LIGNE 18
TRONÇON AEROPORT D'ORLY - VERSAILLES-CHANTIERS
DU GRAND PARIS EXPRESS

APPROBATION DU DOSSIER D'ENQUETE PREALABLE
A LA DECLARATION D'UTILITE PUBLIQUE
REALISE PAR LA SOCIETE DU GRAND PARIS

Rapport n°2015/514

Conseil du Syndicat des Transports d'Ile-de-France
Séance du 7 octobre 2015

5.1 Gare de Massy-Palaiseau

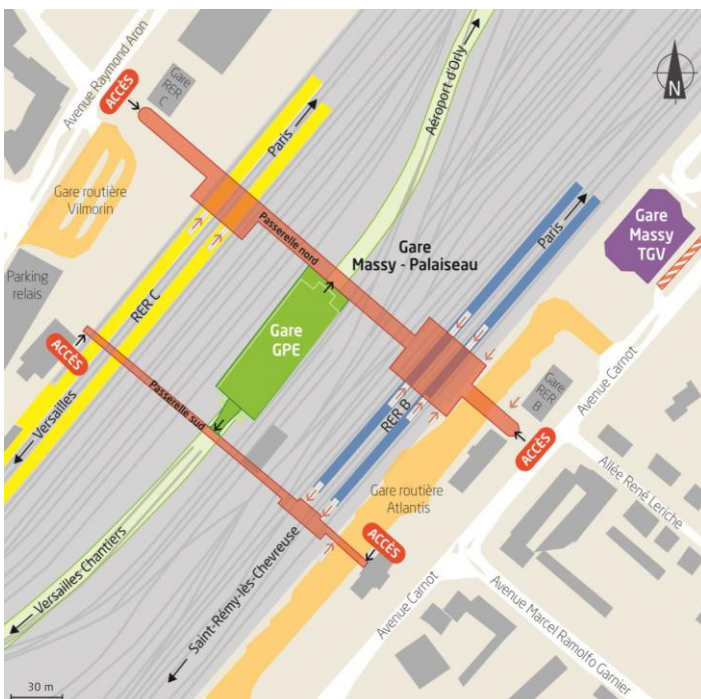
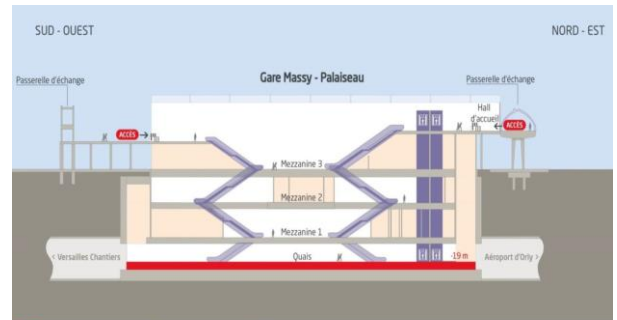
Le projet prévoit la création d'une issue de secours vers la passerelle sud existante qui doit être réhabilitée hors du périmètre du projet.

Dans le cas où cette passerelle n'était pas réhabilitée à l'arrivée du GPE, la SGP apportera la démonstration de la capacité d'évacuation de son établissement.

Au vu de l'avis de la RATP exploitant de réseaux, le STIF demande à la SGP vérifier que le dimensionnement des quais du RER B de la gare de Massy-Palaiseau est suffisant pour accueillir les voyageurs de la ligne 18.

Le STIF demande à la SGP d'expliquer les conditions de sécurité de cet établissement recevant du public implanté au milieu des voies ferrées, en particulier d'apporter la démonstration d'une absence d'impact sur le réseau ferré en cas de situation perturbée.

Il lui appartient aussi de démontrer que les installations sont compatibles avec l'évacuation de tous les voyageurs, si la passerelle sud n'était pas réhabilitée à l'arrivée de la ligne 18.

Correspondances
L14/ L18 vues
en coupe

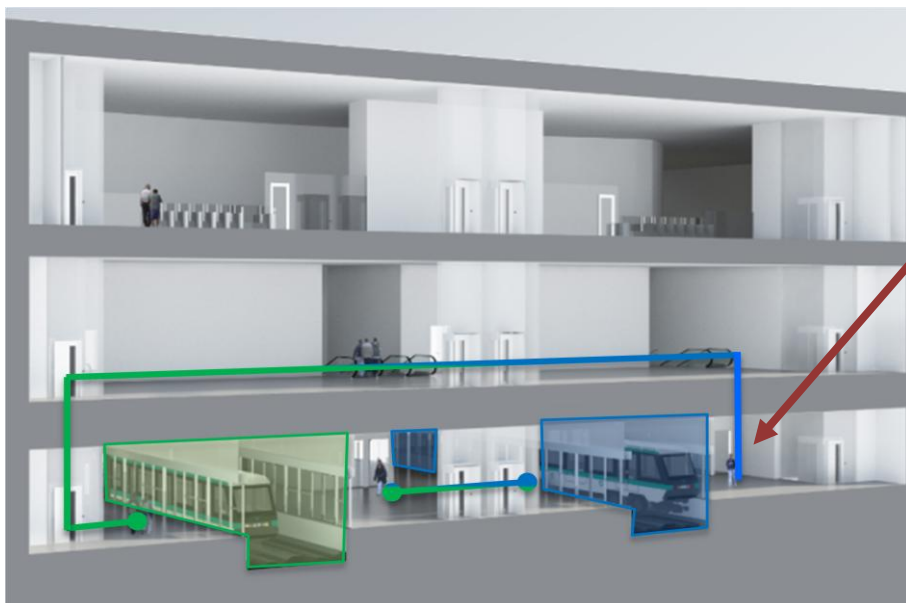
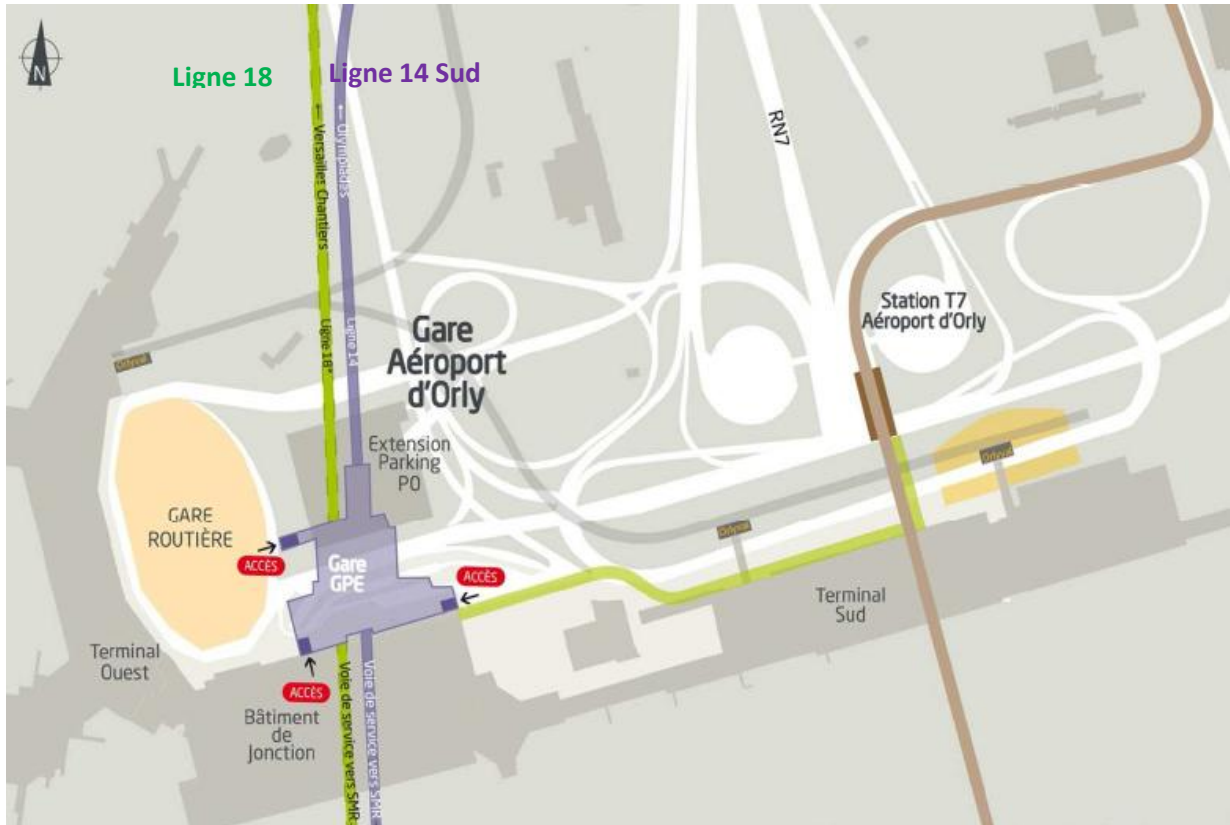
La gare GPE est commune aux lignes 14 Sud et 18. La correspondance entre les 2 lignes se fera en quai à quai sens Paris Saclay, ou nécessitera 1'30 pour la destination opposée. Dans cette gare 70% des échanges se font entre les 2 lignes.

Implantation de la gare GPE sur le faisceau de voies de services SNCF

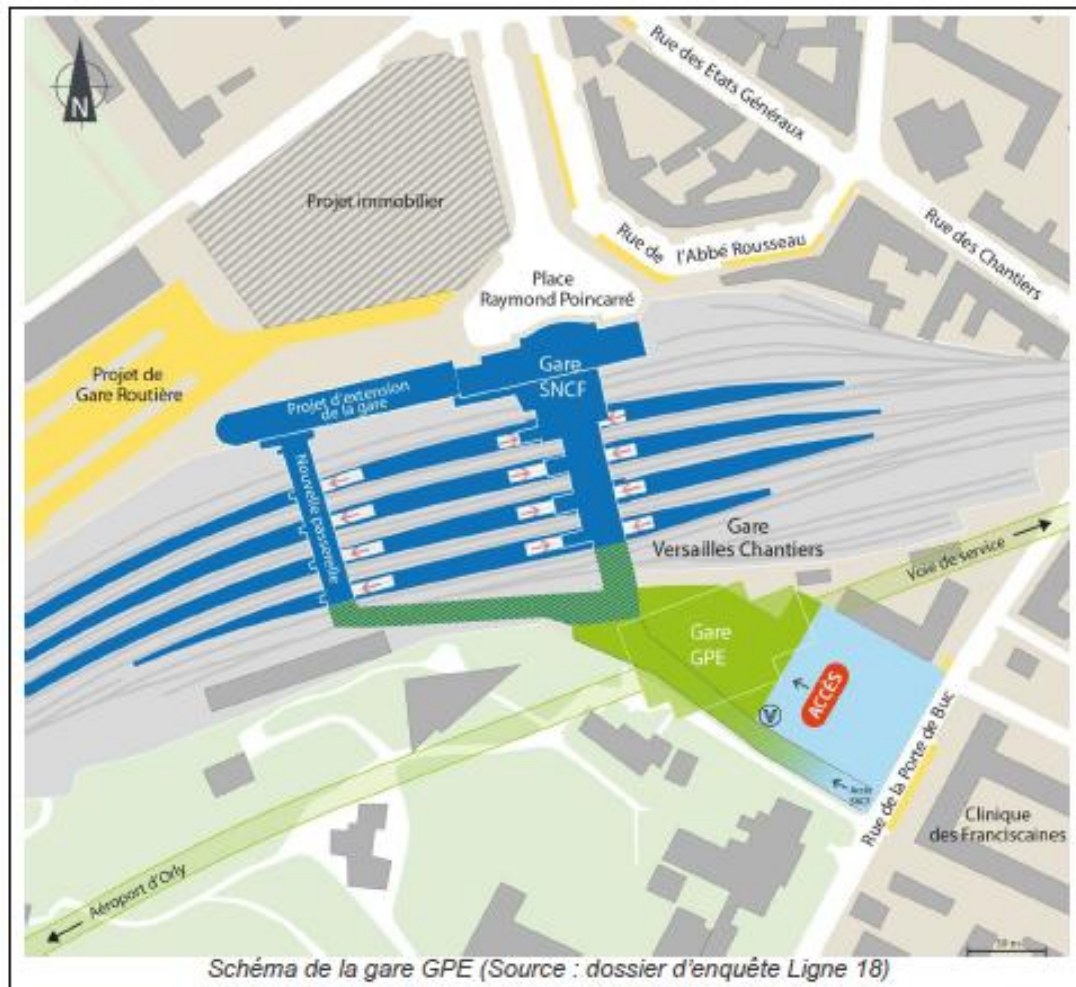
Si bien que la future gare du réseau GPE doit s'inscrire dans un schéma d'aménagement optimal préservant l'exploitabilité du site. Il convient notamment de préciser que l'occupation du faisceau impair « non destiné au transport de voyageurs » sur lequel s'implantera la future gare du réseau GPE revêt un enjeu particulier qu'il convient de veiller à ce stade des réflexions.

A ce propos, des études complémentaires de la SNCF à mener d'ici à fin 2015 permettront d'apprécier la capacité des espaces existant à assurer dans de bonnes conditions de sécurité et de fluidité les échanges de voyageurs qu'il s'agisse de la passerelle nord ou bien des quais du RER C / TTVE et de leurs accès. Le cas échéant et si le besoin est avéré, des adaptations de la gare existante pourrait émerger.

Par ailleurs, on peut d'ores et déjà appeler à une vigilance quant au raccordement à la nouvelle passerelle nord dite « le Lien » qui nécessitera une reprise complète en structure et un traitement architectural adéquat. Une adaptation du trottoir mécanique et des appareils de maintenance de la toiture de la passerelle sont notamment à prévoir.

Les opérations décrites ci-dessus relèvent essentiellement de conséquences directes du réseau GPE liées à son interconnexion avec le réseau ferré existant. Si bien qu'elles sont à intégrer tant en termes de procédures qu'en termes de financement au projet Ligne 18 porté à enquête publique.
